# 改善箇所説明図

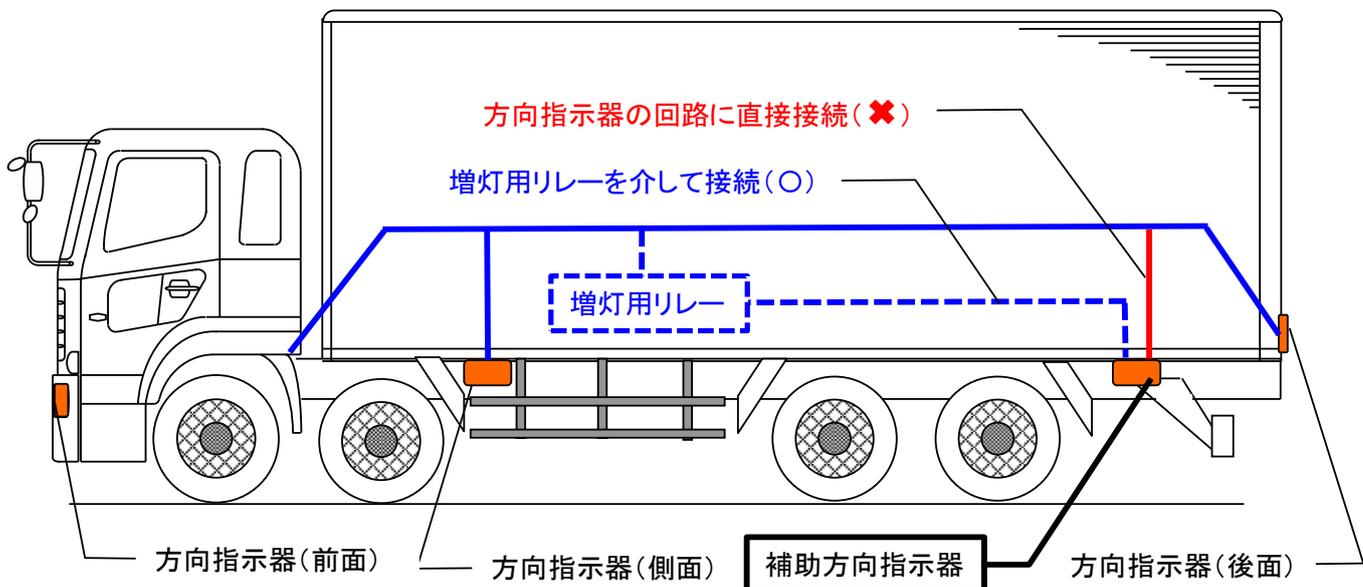
□ はリヤオーバーハングに取付した補助方向指示器を示す。

バン型大型トラックの方向指示器において、リヤオーバーハングに取付した補助方向指示器の電気配線接続が不適切なため、自動車の前面又は後面に備える方向指示器のいずれかに球切れが生じた場合、メータークラスタ上の作動状態表示の点滅周期が変化しない。そのため、運転者席で方向指示器の作動状態を確認できない。

全車両、補助方向指示器の電気配線接続を変更する。
